ANÁLISE FINAL DE ENGENHARIA

Edital n. 080/2021 - UNIOESTE (Reitoria)

“Reforma e ampliação do Barracão do Núcleo Experimental de Engenharia Agrícola (NEEA), da UNIOESTE (Campus de Cascavel)”

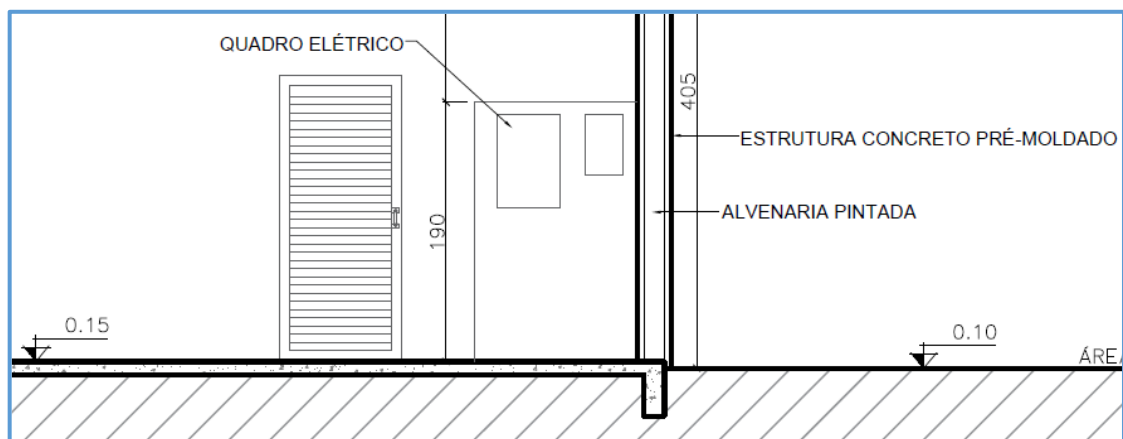
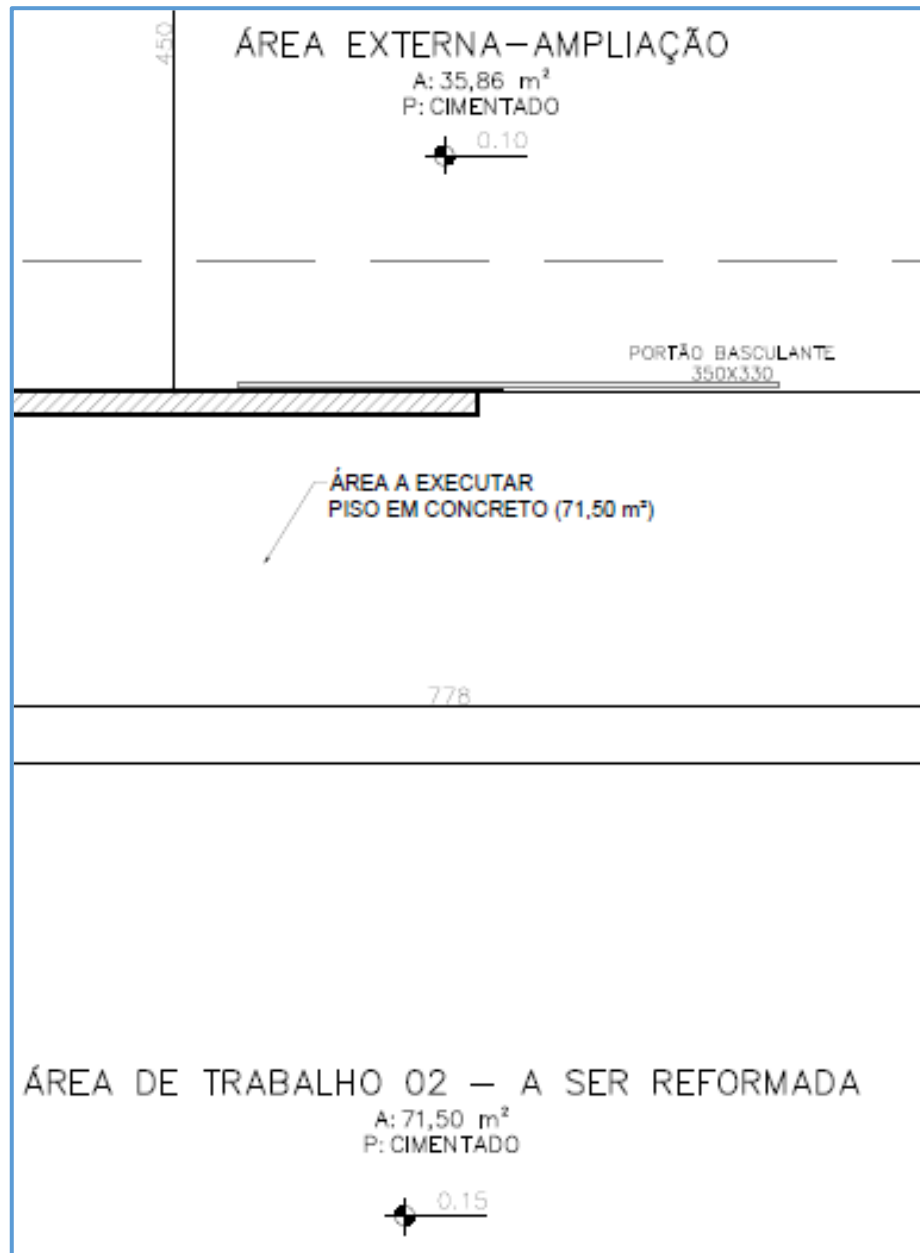
Observa-se que a data da prancha é 19/12/2014, isto é, quase sete anos antes da licitação:

Considerando a indicação de “executar futuramente” em uma prancha de projeto datada de 19/12/2014, quase sete anos atrás, a conclusão razoável para um licitante é de que seriam, no âmbito do presente processo licitatório, executados os blocos de fundação indicados em cinza, isto é, dos pilares P1, P2, P3, P4, P5,

P10, P12, P18, P30 e P32. Não foram encontradas informações discriminando quais seriam os números dos blocos e vigas de baldrame a executar.

Alguns dos citados blocos a executar (B7 a B9, B13 a B15, B17, B19, B20, B22, B23 a B26, B28 e B29), do que se pode interpretar do projeto arquitetônico, aparentemente já fazem parte da fundação do galpão existente, por comparação inclusive com a fotografia de satélite da edificação, o que reforçou a interpretação expressa no parágrafo anterior.

Os novos cálculos mostrados na resposta da Entidade são coerentes internamente e justificam o volume de concreto orçado, mas não se conseguiu identificar claramente e inequivocamente, na documentação técnica apresentada, quais seriam os elementos novos a executar, dificuldade passível de ser enfrentada por licitantes quando da formulação de suas propostas.

PARECER FINAL: Justificativa aceita, do ponto de vista numérico, com a ressalva de que as informações aparentemente conflitam com o projeto arquitetônico, com o que está expresso no projeto estrutural e com a realidade do galpão já edificado, o que implica aparente não completude das informações técnicas disponíveis no processo licitatório.

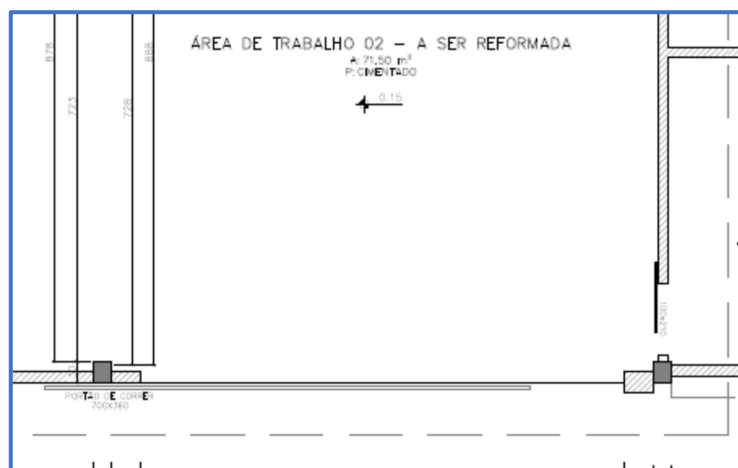
O denominado Acesso 2, que aparenta estar em nível na representação em corte, não foi assim considerado na análise do signatário porque não constam cotas de nível na planta arquitetônica indicando a manutenção do mesmo nível interno +0,15m, ao contrário, consta uma linha divisória de piso, indicativa de existência de algum desnível entre o interior do galpão e o exterior, o que seria mesmo esperado, para se evitar a entrada de água de chuva do piso externo para o interior do galpão.

O corte com alegada manutenção de nível entre piso interno e piso externo, no denominado Acesso 2, foi interpretado pelo signatário como imprecisão gráfica, devido à ausência de indicação numérica da cota de nível vertical externa e pelo fato de não ser esperado, de acordo com a boa técnica, usar um piso interno no mesmo nível do piso externo, o que permitiria a entrada de água de chuva no ambiente interno. Se esse denominado Acesso 2 prover a acessibilidade à Área de Trabalho 02, para um usuário provindo do exterior, precisaria o projeto arquitetônico expressar claramente o valor da cota de nível vertical externo de +0,15 m e prever solução para evitar a entrada de água de chuva do piso externo para o interior da edificação.

Permanece não resolvido, do ponto de vista da acessibilidade, o acesso de um usuário que, estando na Área de Trabalho 02, em nível +0,15 m, se desloque à Área de Trabalho 03, em nível +0,10 m.

PARECER FINAL: Justificativa não aceita. O projeto arquitetônico precisa incluir solução para os desníveis entre ambientes do edifício e entre o exterior e o interior do edifício, à luz da Norma Técnica ABNT NBR 9050/2020.
